TRANS/WP.29/2003/48
11 April 2003

ПРЕДЛОЖЕНИЕ ПО ПРОЕКТУ ДОПОЛНЕНИЯ 23 К ПОПРАВКАМ
СЕРИИ 03 К ПРАВИЛАМ № 37

(Лампы накаливания)

Передано Рабочей группой по вопросам освещения и световой сигнализации (GRE)

Спецификация P21W/2

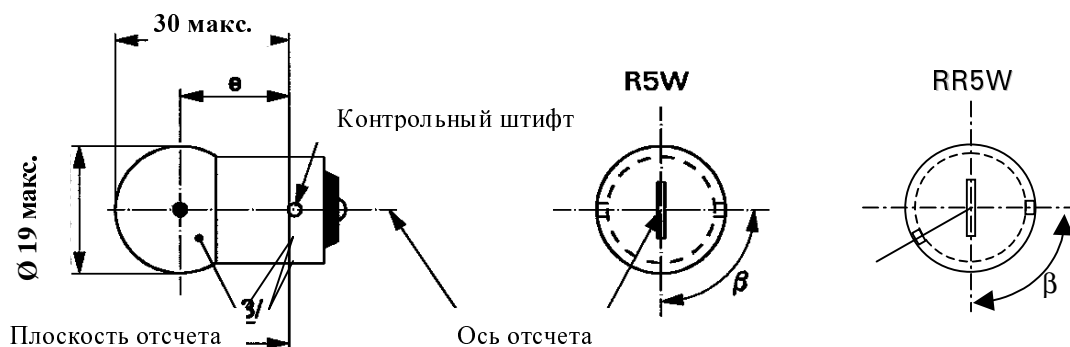
Спецификацию P21W/2 заменить новой спецификацией P21W/2.

Это испытание позволяет определить степень соответствия лампы накаливания предъявляемым требованиям посредством проверки правильности расположения нити накала относительно оси отсчета и плоскости отсчета и оси, перпендикулярной, в пределах $\pm 15^\circ$, плоскости, проходящей через центр цокольных штифтов (P/21W) или контрольного штифта (PY21W и PR21W), и оси отсчета.

Лампа помещается цоколем вниз при вертикальной оси отсчета, и нить накала рассматривается с конца. Проекция нити накала должна находиться полностью внутри прямоугольника высотой "a" и шириной "b", центр которого совмещается с теоретическим центром нити накала.

3.1 проекция нити накала должна находиться полностью внутри прямоугольника высотой "a" и шириной "h", центр которого совмещается с теоретическим центром нити накала;

3.2 центр нити накала не должен смещаться относительно оси отсчета на расстояние, превышающее "k".

Спецификация R10W/1

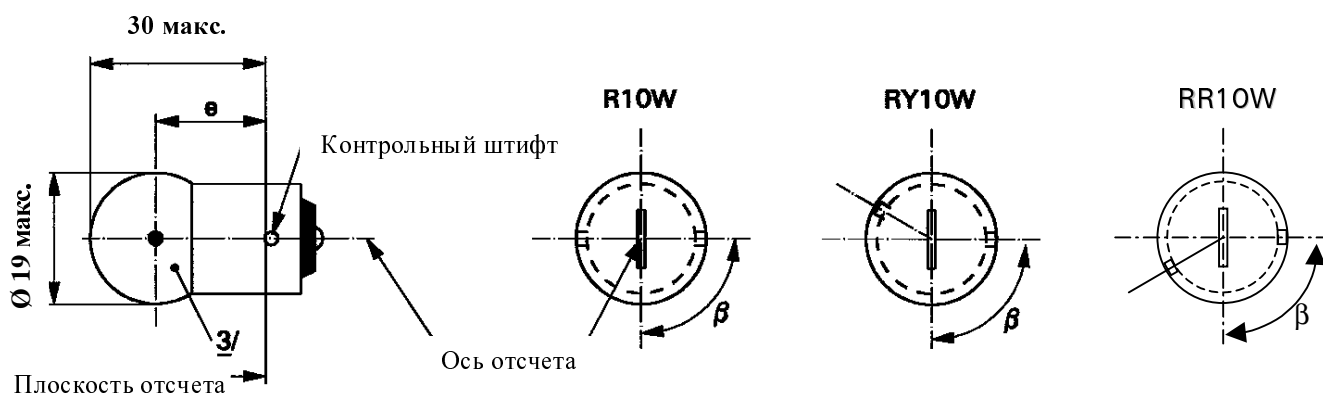
Спецификацию R10W/1 заменить новой спецификацией R10W/1 (Категория R10W, RY10W and RR10W).

Размеры в мм	Лампы накаливания серийного производства			Эталонная лампа накаливания	
	мин.	ном.	макс.	<u>4/</u>	
Е	17,5	19,0	20,5	19,0 ± 0,3	
Боковое отклонение <u>2/</u>			1,5	0,3 макс.	
β	60°	90°	120°	90° ± 5°	
Цоколь: R10W: BA15s RY10W: BAU15s RR10W: BAW15s				(спецификация 7004-11A-9) <u>1/</u> (спецификация 7004-19-1) (спецификация 7004-11E-1)	
ЭЛЕКТРИЧЕСКИЕ И ФОТОМЕТРИЧЕСКИЕ ХАРАКТЕРИСТИКИ					
Номинальные значения	Вольты	6 <u>5/</u>	12	24	12
	Ватты	10			10
Испытательное напряжение	Вольты	6,75	13,5	28	13,5
Фактические значения	Ватты	R10W	11 макс.		11 макс.
		RY10W	14 макс.		
	RR10W	<u>5/</u>	11 макс.	11 макс.	
	Световой поток	R10W	125 ± 20 %		
		RY10W	75 ± 20 %		
RR10W		<u>5/</u>	30 ± 25 %		
Контрольный световой поток при напряжении около 13,5 В:		Белый: 125 лм Автожелтый: 75 лм Красный: 30 лм

Спецификация W5W/1

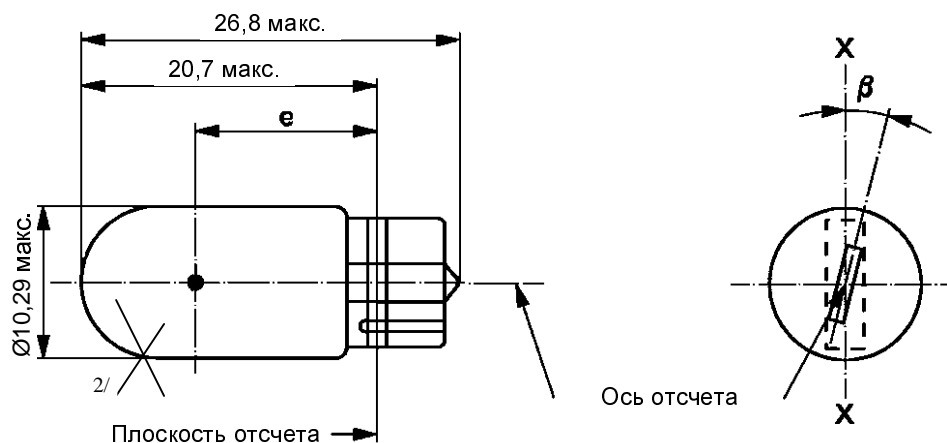
Спецификацию W5W/1 заменить новой спецификацией W5W/1 (Категория W5W, WY5W and WR5W).

Размеры в мм	Лампы накаливания серийного производства			Эталонная лампа накаливания	
	мин.	ном.	макс.	<u>3/</u>	
Е	11,2	12,7	14,2	12,7 ± 0,3	
Боковое отклонение <u>1/</u>			1,5	0,5 макс.	
β	- 15°	0°	+ 15°	0° ± 5°	
Цоколь W2.1x9.5d в соответствии с публикацией МЭК 60061 (спецификация 7004-91-3)					
ЭЛЕКТРИЧЕСКИЕ И ФОТОМЕТРИЧЕСКИЕ ХАРАКТЕРИСТИКИ					
Номинальные значения	Вольты	6 <u>4/</u>	12	24	12
	Ватты	5			5
Испытательное напряжение	Вольты	6,75	13,5	28,0	13,5
Фактические значения	Ватты	5,5 макс.		7,7 макс.	5,5 макс.
	Световой поток	W5W	50 ± 20 %		
		WY5W	30 ± 20 %		
		WR5W	<u>4/</u>	12 ± 25 %	
Контрольный световой поток при напряжении около 13,5 В:		Белый: 50 лм Автожелтый: 30 лм Красный: 12 лм

КАТЕГОРИЯ PY27/7W Спецификация PY27/7W/1

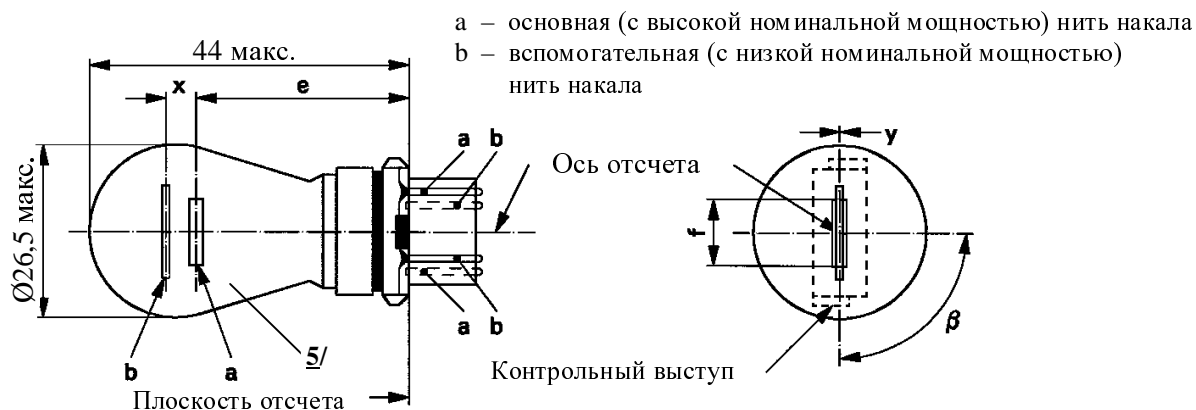
Спецификацию PY27/7W/1 заменить новой спецификацией PY27/7W/1.

Размеры в мм	Лампы накаливания серийного производства			Эталонная лампа накаливания	
	мин.	ном.	макс.	<u>б/</u>	
E		27,9 <u>з/</u>		27,9 ± 0,3	
F			9,9	9,9 + 0/ - 2	
Боковое отклонение <u>з/</u>			<u>з/</u>	0,0 ± 0,4	
x <u>з/</u>		5,1 <u>з/</u>		5,1 ± 0,5	
y <u>з/</u>		0,0 <u>з/</u>		0,0 ± 0,5	
β	75° <u>з/</u>	90°	105° <u>з/</u>	90° ± 5°	
Цоколь WX2,5x16q в соответствии с публикацией МЭК 60061 (спецификация 7004-104A-1)					
ЭЛЕКТРИЧЕСКИЕ И ФОТОМЕТРИЧЕСКИЕ ХАРАКТЕРИСТИКИ					
Номинальные значения	Вольты	12		12	
	Ватты	27	7	27	7
Испытательное напряжение	Вольты	13,5		13,5	
Фактические значения	Ватты	32,1 макс.	8,5 макс.	32,1 макс.	8,5 макс.
	Световой поток	280 ± 15%	21 ± 15%		
Контрольный световой поток при напряжении около 13,5 В:	Белый: 475 и 36 лм		Автожелтый: 280 и 21 лм

КАТЕГОРИИ P19W, PY19W, PR19W, PS19W, PSY19W И PSR19W Спецификация P19W /1

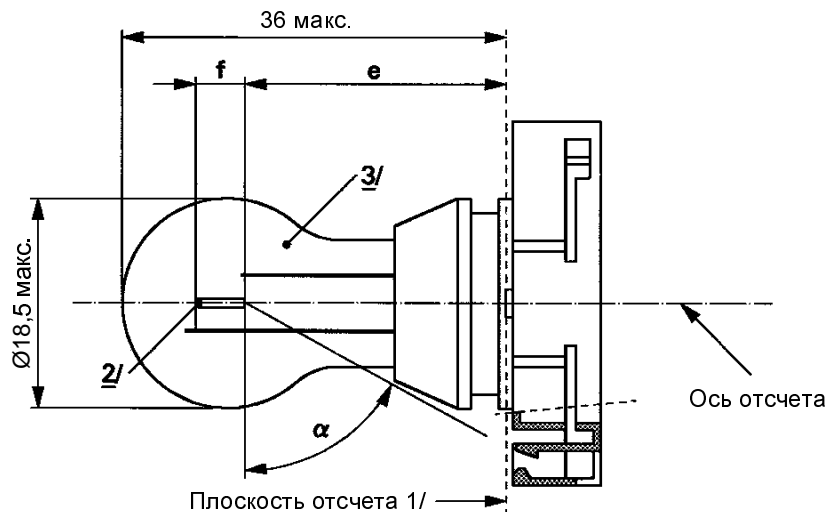
Спецификации P19W/1 - P19W/3 заменить новыми спецификациями P19W/1 - P19W/3 (Категория P19W, PY19W, PR19W, PS19W, PSY19W, PSR19W).

- 1/ Исходная плоскость образуется соприкасающимися точками нижней части держателя цоколя.
- 2/ Никаких ограничений на диаметр нити накала в настоящее время не существует, однако целевое значение ее диаметра d макс. = 1,1 мм.
- 3/ Свет, излучаемый лампами серийного производства, должен быть белым для категорий P19W и PS19W; автожелтым для категорий PY19W и PSY19W; красным для категорий PR19W и PSR19W. (См. также сноску 8/.)

КАТЕГОРИИ P24W, PY24W, PR24W, PS24W, PSY24W И PSR24W Спецификация P24W/3

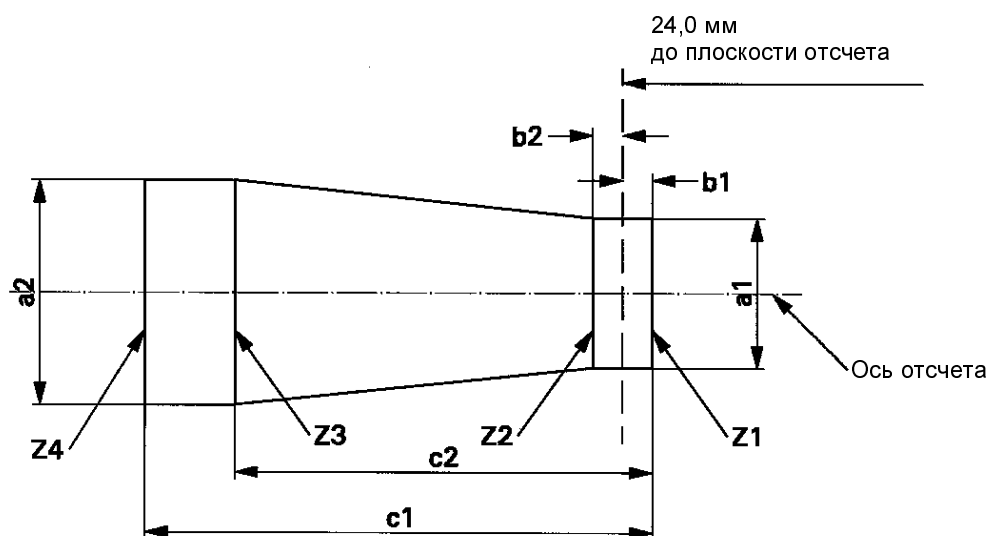
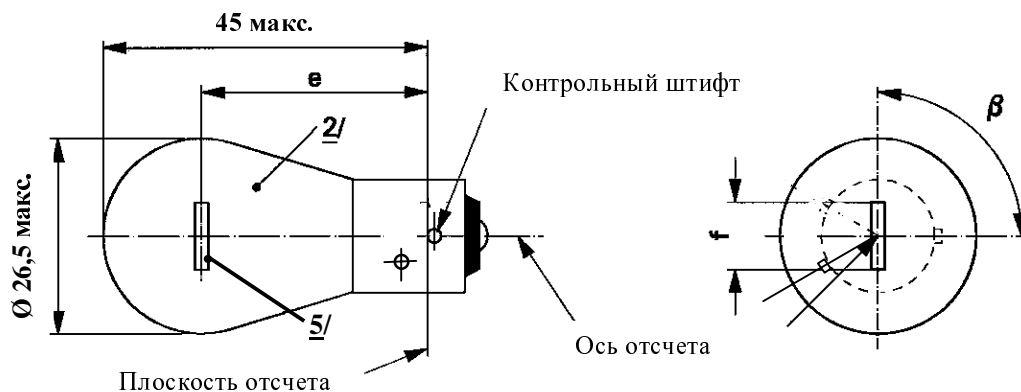
Спецификации P24W/1 - P24W/3 заменить новыми спецификациями P24W/1 - P24W/3 (Категория P24W, PY24W, PR24W, PS24W, PSY24W, PSR24W).

a1	a2	b1, b2	c1	c2
Лампы накаливания серийного производства	2,9	3,9	0,5	5,2	3,8
Эталонные лампы накаливания	1,5	1,7	0,25	4,7	3,8

Крайние точки нити накала, определенные в сноске б/ к спецификации P24W/2, должны находиться между линиями Z1 и Z2 и между линиями Z3 и Z4.

КАТЕГОРИЯ PR21/4W Спецификация PR21/4W/1

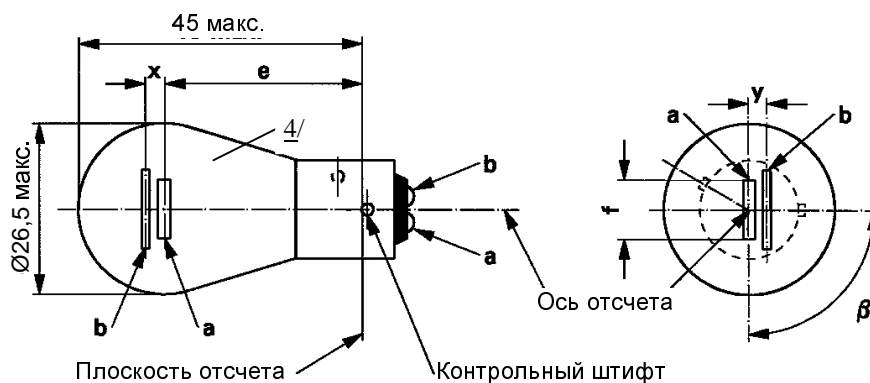
Добавит в конце новые спецификации PR21W/1, PR21/4W/1, PR21/5W/1 и PR27/7W/1.

Размеры в мм	Лампы накаливания серийного производства <u>5/</u>			Эталонная лампа накаливания		
	мин.	ном.	макс.	<u>6/</u>		
E		31,8 <u>1/</u>		31,8 ± 0,3		
F			7,0	7,0 + 0/- 2		
Боковое отклонение			<u>1/</u>	0,3 макс. <u>2/</u>		
x, y	<u>1/</u>			2,8 ± 0,5		
β	75° <u>1/</u>	90° <u>1/</u>	105° <u>1/</u>	90° ± 5°		
Цоколь BAU15d в соответствии с публикацией МЭК 60061 (спецификация 7004-19-2)						
ЭЛЕКТРИЧЕСКИЕ И ФОТОМЕТРИЧЕСКИЕ ХАРАКТЕРИСТИКИ						
Номинальные значения	Вольты	12		24 <u>4/</u>	12	
	Ватты	21	4	21	4	21/4
Испытательное напряжение	Вольты	13,5		28,0	13,5	
Фактические значения	Ватты	26,5 макс.	5,5 макс.	29,7 макс.	8,8 макс.	26,5/5,5 макс.
	Световой поток ± %	105	4	105	5	
		20	25	20	25	
Контрольный световой поток при напряжении около 13,5 В:	Белый: 440 лм и 15 лм Красный: 105 лм и 4 лм

ЛАМПА НАКАЛИВАНИЯ ДЛЯ МОТОЦИКЛОВ

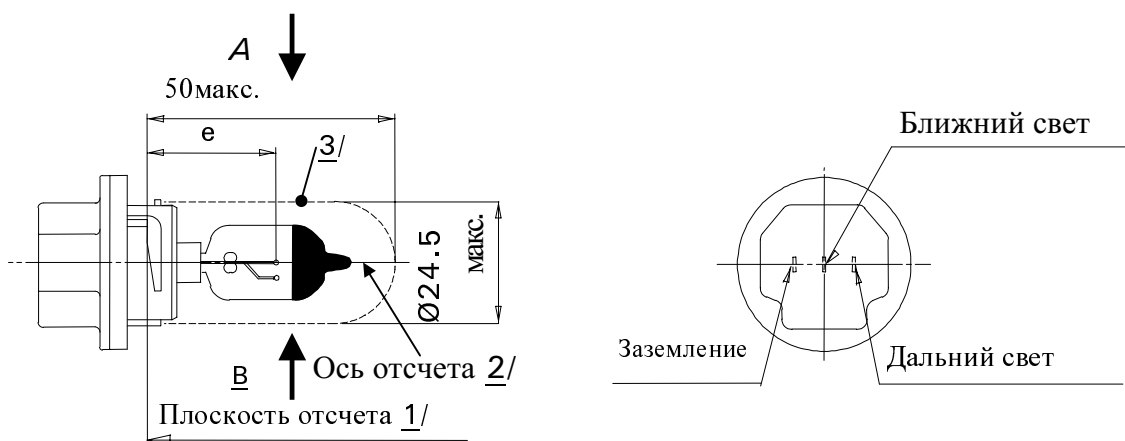
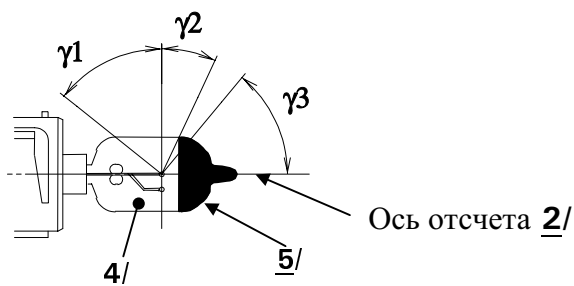
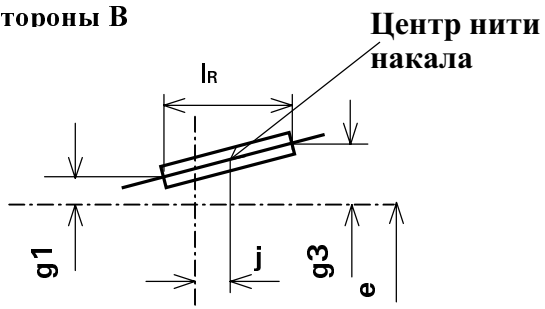
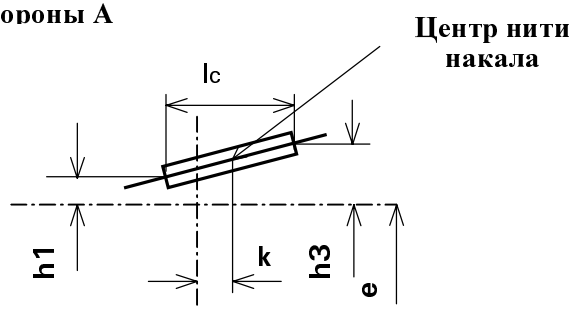
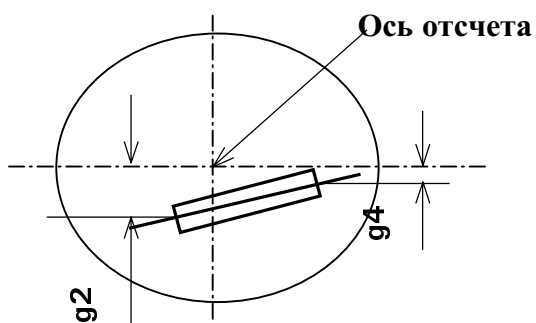
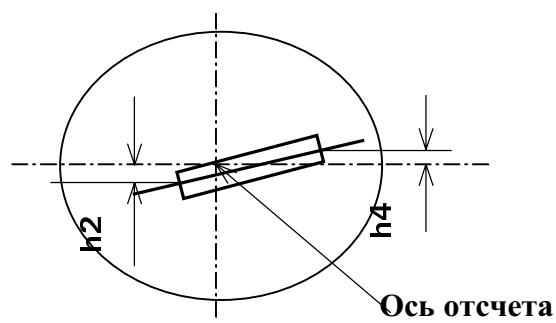
Добавит в конце новые спецификации HS5/1 - HS5/4.

- 1/ Плоскость отсчета определяется по внутренней поверхности трех контактов.
- 2/ Ось отсчета перпендикулярна плоскости отсчета и проходит через центр цоколя диаметром 23 мм.
- 3/ Стеклоплавная колба и точки опоры не должны выступать за пределы оболочки, как показано на рис. 1. Центр оболочки совпадает с осью отсчета.
- 4/ Стеклоплавная колба не должна давать оптического искажения в пределах углов γ_1 и γ_2 . Это требование распространяется на всю окружность колбы в пределах углов γ_1 и γ_2 .
- 5/ Светонепроницаемое покрытие должно распространяться на угол не менее γ_3 и доходить, по крайней мере, до цилиндрической части колбы по всей ее верхней окружности.
